改善箇所説明図

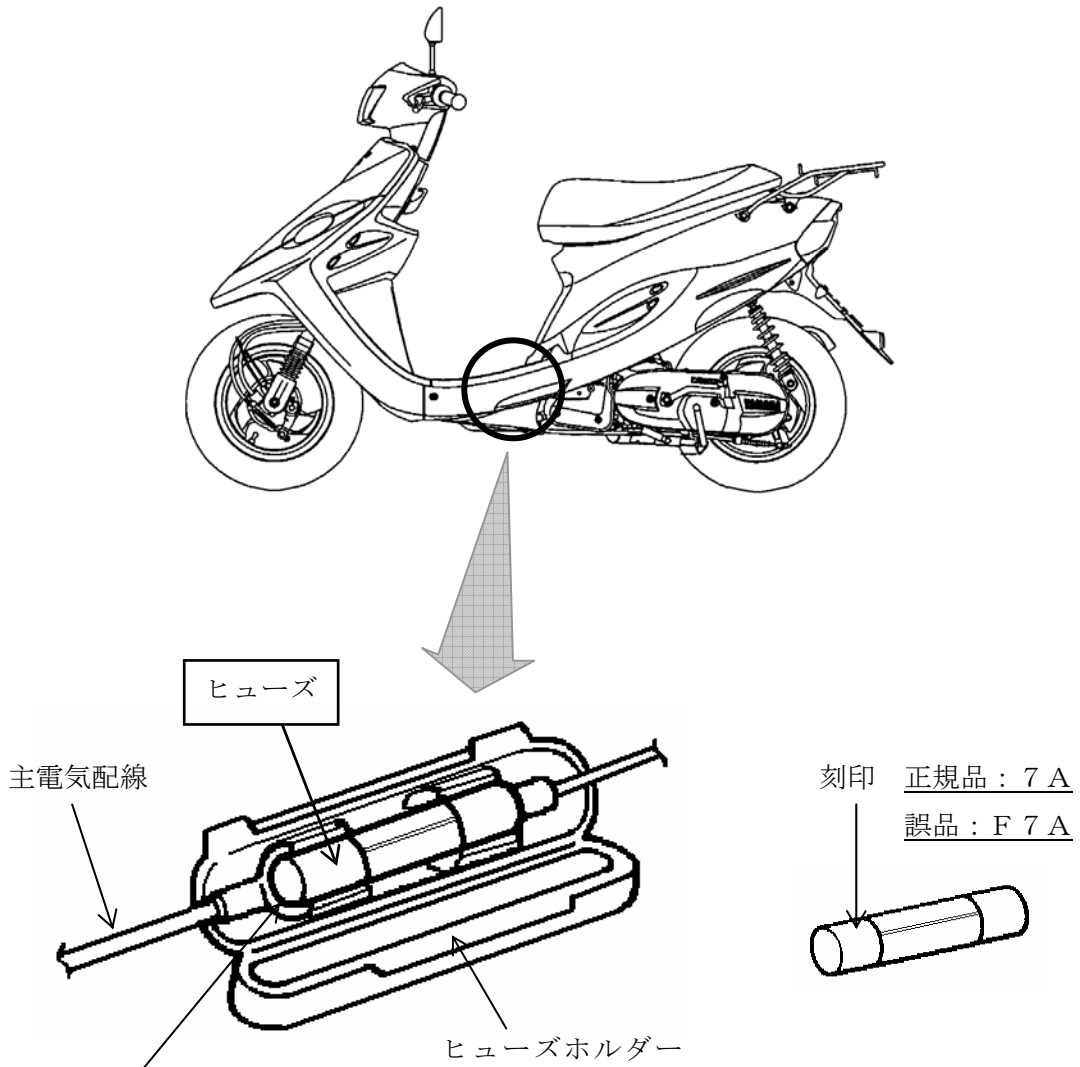
基準不適合発生箇所

電気装置において、主電気配線に仕様の異なるヒューズを組み付けたものがあり、取付端子に確実に取り付けられていないものがある。そのため、走行中の振動等により、接触不良となり、最悪の場合、灯火器類及び警音器が作動しなくなるおそれがある。

改善の内容： 全車両、ヒューズを正規品と交換する。

識別：フレーム左側の型式認定番号標の前側に白ペイントを塗布する。
